**AVIS RELATIF À LA PROTECTION
CONTRE LES EVENTUELS EFFETS NOCIFS ET NUISANCES
PROVOQUÉS PAR LES RAYONNEMENTS NON IONISANTS
GÉNÉRÉS PAR DES ANTENNES ÉMETTRICES STATIONNAIRES**

Commune : PROFONDEVILLE - Exploitant : PROXIMUS

Référence exploitant : 81BVI_00

Rapport n° 800 / 2024

Figure 1 : Vue en plan des lieux de séjour et des points de contrôle

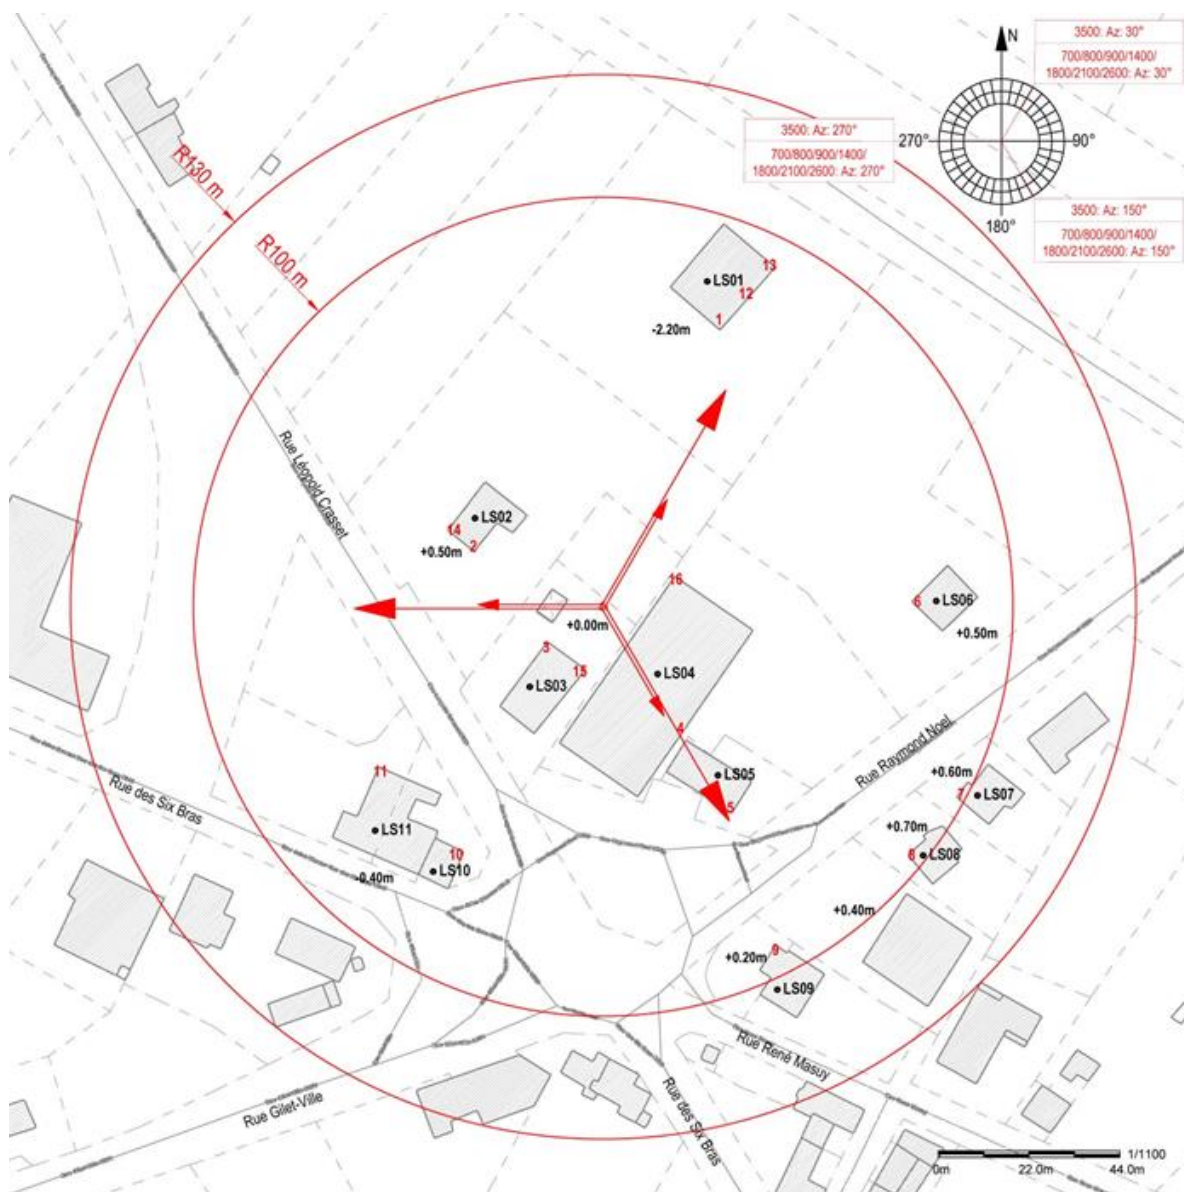
En ce qui concerne les antennes de l'installation mentionnées dans le tableau 1, la distance maximale à laquelle la limite pourrait être atteinte, à l'extérieur, est égale à 91,4 m. S'il n'y a pas de LS à une distance inférieure, les antennes respectent forcément la limite d'immission.

Dans le cas des LS situés à l'intérieur des bâtiments, une atténuation d'obstacle est prise en compte et il en résulte que la distance maximale à laquelle la limite pourrait être atteinte se réduit à 64,7 m.

Les résultats de l'évaluation décrite au paragraphe 4 indiquent que les antennes émettrices stationnaires de l'installation faisant l'objet du présent avis ne produisent pas, dans un lieu de séjour, un rayonnement électromagnétique maximum supérieur aux limites fixées à l'article 4 du décret.
